Expediente: **053760416174**
Radicado: **RE-01359-2024**
Sede: **REGIONAL VALLES**
Dependencia: **DIRECCIÓN REGIONAL VALLES**
Tipo Documental: **RESOLUCIONES**
Fecha: **26/04/2024** Hora: **13:01:26** Folios: **10**

RESOLUCION No.

POR MEDIO DE LA CUAL SE RENUEVA DE UN PERMISO DE VERTIMIENTOS Y SE ADOPTAN OTRAS DISPOSICIONES

Imagen 2. Determinantes ambientales predio con FMI 017-10745
Fuente: Sistema de información Geográfico-Cornare (Geoportal)

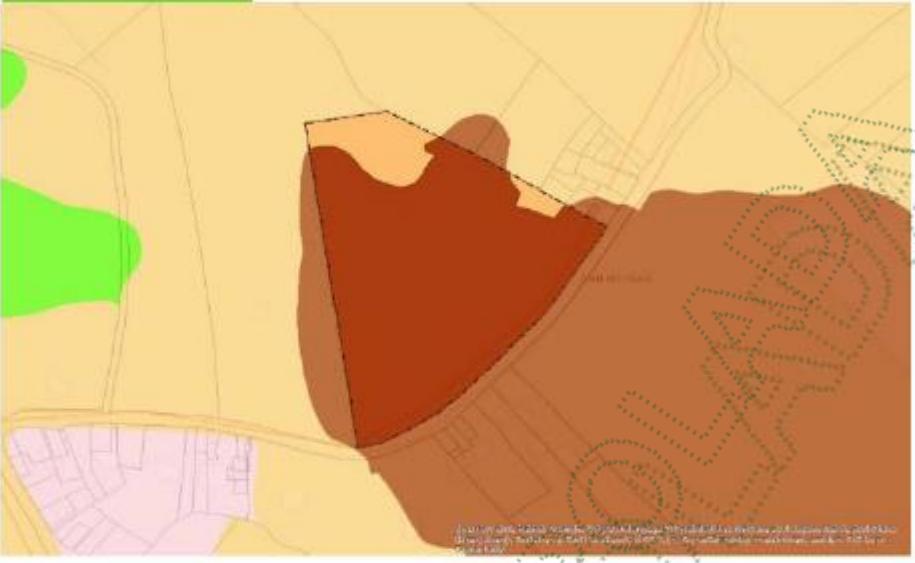
Predio	Áreas Agrícolas	Área Agrosilvopastoriles
017-14100	2.58Ha (88.1%)	0.35Ha (11.86%)
017-10745	0.42Ha (9.80%)	3.91Ha (90.20%)
TOTAL (Ha)	3.0	4.26

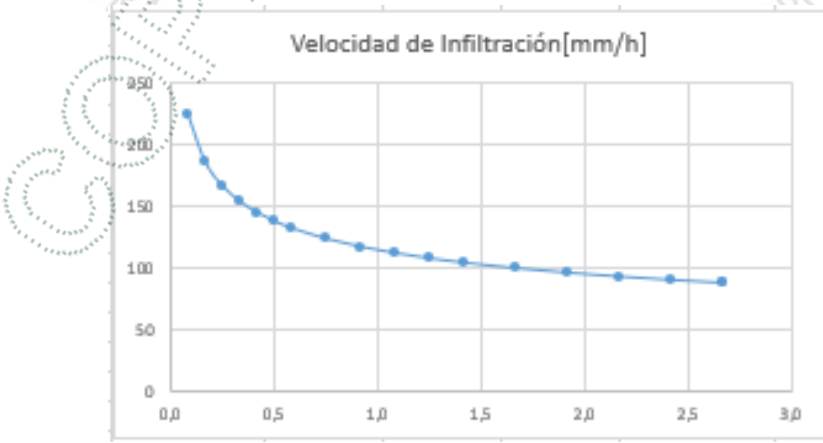
Análisis realizado -Infiltración Básica: El usuario se realiza el cálculo de la infiltración básica mediante el método de Kostiakov (1932) el cual está dado por la Ecuación: $I = k \cdot t^n$

infiltración= $156.67 \cdot t^{(0.73)}$
k= 156.67
n= 0.73
tb= 2.72
lbásica = 86.8 mm/hora

De acuerdo con lo anterior se obtiene la infiltración básica: **86.8 mm/hora.**
